Vysvětlení zadávací dokumentace č. 4 k nadlimitní veřejné zakázce s názvem „Snížení energetické náročnosti ZŠ Mírová“

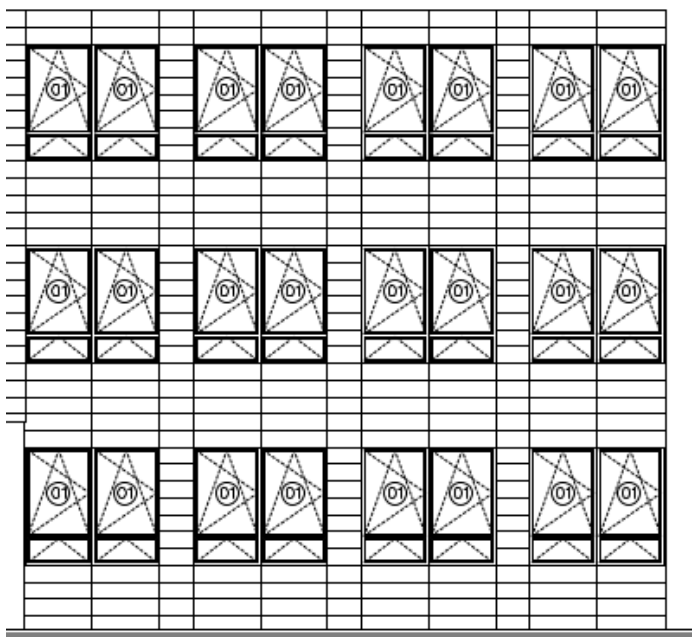
2. V předložené PD je požadováno osazení oken s označením O1 vždy dvě vedle sebe na sraz a to v celém rozsahu původního opláštění z boletických panelů – viz dílčí detail z PD.

Toto osazení nelze takto provést, neboť okolo každého okna probíhá rám z původně osazeného boletického panelu. Mezi okny bude vždy mezera tvořena dvěma ocelovými profily každý šířky 40 mm a mezerou mezi těmito profily šířky cca 50mm.

Žádáme zadavatele, aby odstranil tuto vadu předložené projektové dokumentace a zároveň předložit skutečně proveditelné řešení osazení oken a provedení zateplení mezery mezi okny.

Pro představu zadavatele o problému přikládáme snímek styku dvou rámců boletických panelů z obdobné stavby na xxxxxxxxxxxxxxxx (+ foto).
